PROGRAMMA DI RISANAMENTO AMBIENTALE E DI RIGENERAZIONE URBANA DEL SITO DI RILEVANTE INTERESSE NAZIONALE BAGNOLI-COROGGIO

VALUTAZIONE AMBIENTALE STRATEGICA

DICHIARAZIONE DI SINTESI

Maggio 2019

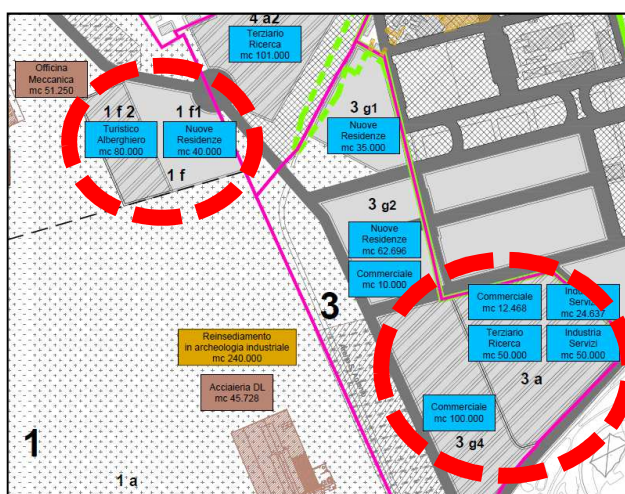
- Sub ambito 1.e – fascia costiera di Coroglio – area ricadente all’interno del vincolo paesaggistico art.36 del D.lgs. 42/2004 e s.m.i. integrato con D.M. 06.08.1999: le volumetrie previste in questo sub-ambito lungo la fascia costiera, di sostituzione o nuova edificazione, da destinare ad attività terziarie e turistico alberghiere dovranno essere “localizzate come già indicato [dalla Soprintendenza, v. nota n. 14914/2018] e la loro altezza dovrà comunque essere contenuta in massimo tre/quattro piani in modo da non modificare nel futuro quella che è già l’odierna percezione del costruito”, al fine del corretto inserimento nel contesto naturale ed antropizzato

Nell’unità d’intervento 1e (nel parere del MIBACT denominato sub ambito 1.e) il PRARU prevede la demolizione degli edifici senza qualità e la realizzazione di volumi per attività sportive legate al mare (10.000 mc) e piccole attività ricettive (20.000 mc) a servizio anche del porto turistico. Complessivamente tali limitate volumetrie sono elementi necessari al completamento dell’offerta turistica lungo il waterfront (2 chilometri circa) in stretta relazione con il porto turistico di Nisida. (cfr. paragrafi 7.2 e 7.3 del PRARU)

In aggiunta a pag. 23 delle norme tecniche attuative si è provveduto ad inserire una dicitura in merito all’altezza massima per il nuovo edificato pari a 3/4 livelli fuori terra.

PRARU andato in consultazione

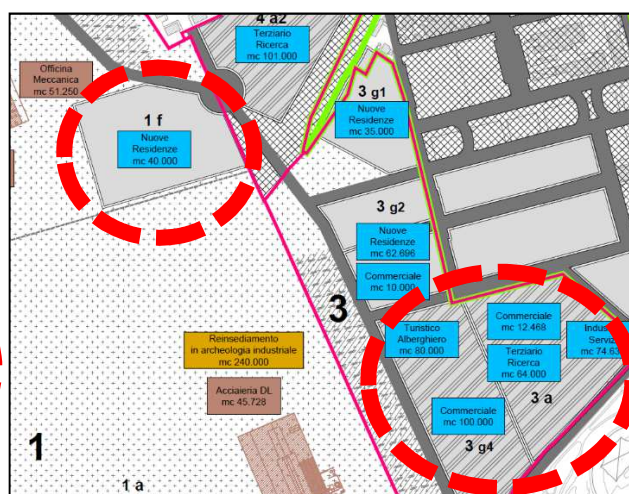
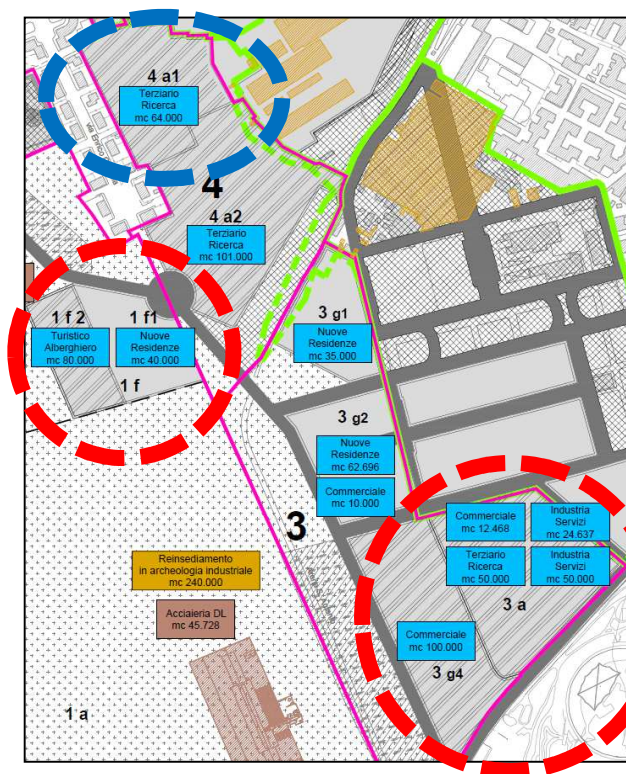
- Sub ambito 1.f – zona a sud di via Cocchia – area ricadente all’interno del vincolo paesaggistico ex art. 136 del D.lgs. 42/2004, integrato con D.M. 06.08.1999: si osserva che, in seguito alle intese emerse durante gli incontri del 05/08/2018 presso i locali di questa Direzione Generale, e del 24/10/2018 presso la sede della SABAP-NA presenti il Comune di Napoli, Invitalia e la Soprintendenza, le nuove edificazioni con destinazione turistica-alberghiera vanno delocalizzate da questo sub-ambito al sub ambito 3, in area non vincolata, riducendo l’impatto paesaggistico negativo sull’area parco, allontanando le nuove costruzioni dalla Piazza delle Archeologie e liberando parzialmente l’area a parco; mentre per le restanti volumetrie di carattere residenziale da realizzarsi, qualora non delocalizzabili, va assicurato il rispetto rigoroso e attento delle visuali e dei coni ottici verso il mare, per tutelare “gli innumerevoli punti di vista panoramici lungo la spiaggia di Coroglio e di Bagnoli e lungo le strade esistenti” come citato D.M. 06.08.1999, e pertanto tali volumetrie dovranno mantenere un’altezza contenuta entro i due piani, sfruttando la naturale depressione del terreno, tale da non interferire con la visuale e i coni ottici che dalla nuova rotonda di accesso alle aree del parco guardano verso il mare. In generale, le caratteristiche del nuovo edificato dovranno

Si specifica che nell’unità d’intervento 1f (denominata dal MIBACT sub ambito 1.f) è presente in corrispondenza della fondiaria indicata un salto di quota di circa 6 m, garantendo un recupero del dislivello senza creare barriere verso il nuovo parco urbano che sarà l’elemento più rilevante paesaggisticamente di tutta l’area Occidentale. Sarà richiesto al Concorrente del concorso di porre particolare attenzione all’impianto planoaltimetrico delle volumetrie, valorizzandone la posizione, gli assi visivi, il rapporto con il parco, senza interrompere la continuità da Cavalleggeri fino al mare (cfr. PRARU, paragrafo 7.2), con particolare attenzione al seguente tema: “disegno dei tracciati e percorsi (assi visivi privilegiati, punti/zone di belvedere con prospettive di particolare ampiezza, raccordo dei salti di quota, soluzioni per superare le interferenze tra percorsi pedonali e carrabili, inserimento naturalistico di tutti i percorsi, percorsi accessibili a tutti, percorsi di servizio, etc.)”.

Come richiesto, le nuove edificazioni presenti nell’unità di intervento 1f con destinazione turistica-alberghiera sono state delocalizzate in area tematica 3, come riportato al paragrafo 7.2 del PRARU, allegato 5.3 e 5.4 del PRARU, pag. 12, 16, 20, 24 e 26 delle norme tecniche attuative, pag. 14, 16 e 17 della Relazione del dimensionamento, tavola 3 dello stralcio urbanistico e pag. 333-334 -335 del Rapporto Ambientale. (cfr. figure seguenti).

PRARU andato in consultazione

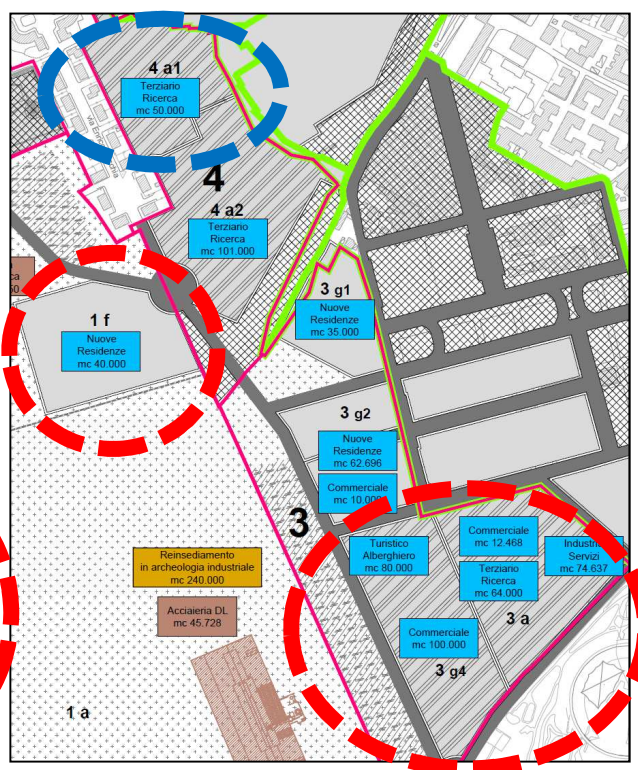
- Sub ambito 4.a1 e 4.a2 – fascia ad est di via Cocchia: tra le case operaie di via Cocchia, tutelate dalla Parte II del D.lgs. 42/2004 e ss.mm.ii, ed il nuovo edificato previsto in prossimità, da destinare a terziario, sarà necessario aumentare la distanza “al fine di mitigare gli impatti visuali negativi e di

garantire un'adeguata fascia di rispetto" e in questo stesso spazio di rispetto si "raccomanda di inserire un filtro costituito da alberature"; nel medesimo spazio si raccomanda altresì "una particolare attenzione nella progettazione dell'edificato di progetto affinché si armonizzi con il contesto ed in particolare con gli edifici tutelati"

Si è provveduto all'interno dell'area tematica 4 (denominata dal MIBACT sub ambito 4.a1 e 4.a2) ad una riduzione complessiva pari a 14.000 mc di terziario e ricerca da riallocare in area tematica 3, unità d'intervento 3a. Tale nuova pianificazione permette la realizzazione dei manufatti nell'unità di intervento 4a1 con un'altezza che non superi l'attuale edificato di via Cocchia con particolare attenzione all'essedra già tutelate dalla Parte II del D.lgs. 42/2004 e ss.mm.ii. La mitigazione degli impatti visivi rispetto all'edificato esistente sarà oggetto di un Concorso internazionale di idee, che ha la finalità di definire l'assetto planivolumetrico complessivo dell'area ex industriale e la sua massima valorizzazione naturale e paesaggistica. (cfr. paragrafo 7.2 del PRARU, allegato 5.3 e 5.4 del PRARU, pag. 15, 16, 26 e 27 delle norme tecniche attuative, tavola 3 delle norme tecniche attuative, pag. 16, 17 e 18 della Relazione del dimensionamento, pag. 334 e 335 del Rapporto Ambientale)

La valutazione dell'impatto paesaggistico espressa dal concorso ed il coordinamento che Invitalia manterrà per tutta la fase di sviluppo dell'area, garantirà il mantenimento di un criterio omogeneo nella definizione dei progetti di dettaglio su tutti i manufatti, siano essi da demolire, conservare, edificare. (cfr. figure seguenti)

PRARU andato in consultazione

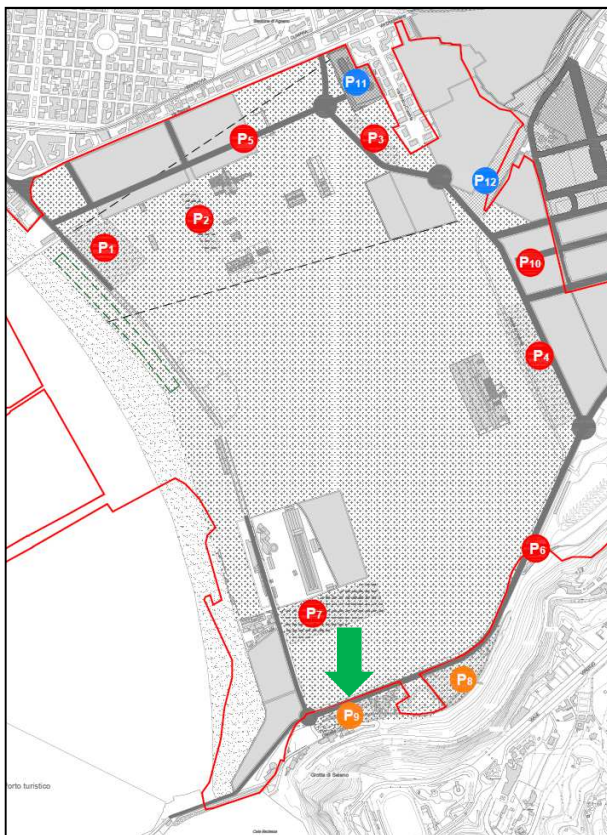
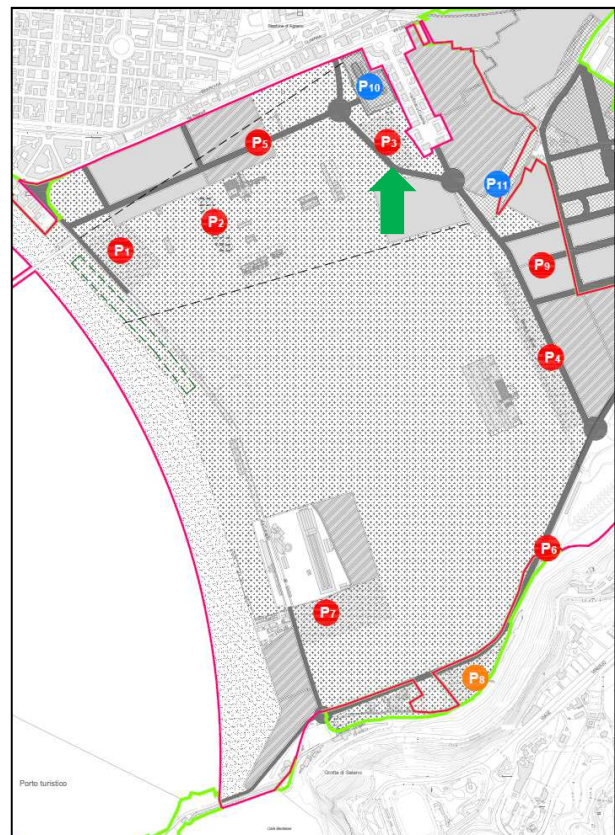
- Parcheggi: le aree di parcheggio dovranno essere maggiormente ripartite all'interno del complesso e dovranno avere dimensioni minori, mettendo in campo strategie differenziate di mitigazione degli impatti paesaggistici negativi (parcheggi interrati, utilizzazione di dislivelli del terreno, barriere verdi, etc.)

La localizzazione ed il numero dei posti auto sono stati definiti attraverso uno studio trasportistico (allegato 6.0 del PRARU) che, in funzione delle attività che si svilupperanno nell'area e della movimentazione dei flussi che si genereranno, dovranno garantire un agevole accesso a tutti gli attrattori previsti: spiaggia, porto, pontile e waterfront. Al concorrente del concorso di idee, è richiesto di proporre soluzioni di massima integrazione/mitigazione e sostenibilità anche per i parcheggi (sia fuori che entroterra) distribuiti prevalentemente sul perimetro delle aree a parco (cfr. PRARU, paragrafi 6.1, 6.4, e allegati 5.6 e 6.5).

Il PRARU è stato adeguato a seguito delle verifiche effettuate con l'autorità di Distretto Idrografico Meridionale in area tematica 1 unità d'intervento 1a, che ha comportato l'eliminazione del parcheggio denominato P9 al ridosso della discesa di Via di Coroglio. Nel rispetto del Piano trasportistico (allegato 6.0 del PRARU) si è provveduto a ripianificare il fabbisogno complessivo sulle altre aree di parcheggio che si sviluppano perimetralmente all'area in corrispondenza delle viabilità principali in funzione degli attrattori. (cfr. pag. 190 del PRARU, allegato 6.5 del PRARU, pag. 14, 15, 16 e 17 della Relazione del dimensionamento)

La loro distribuzione è stata vincolata dalle interferenze sull'area a seguito della presenza delle infrastrutture esistenti e quelle di futura realizzazione. In particolar modo sul tratto di Via Leonardi Cattolica a causa della presenza dell'arena Sant'Antonio e del nuovo tracciato del prolungamento della linea 6 non ha permesso la realizzazione di aree di parcheggio nell'area di pertinenza, ma solo la localizzazione di parcheggi su strada, come già fatto in area tematica 2 e 3.
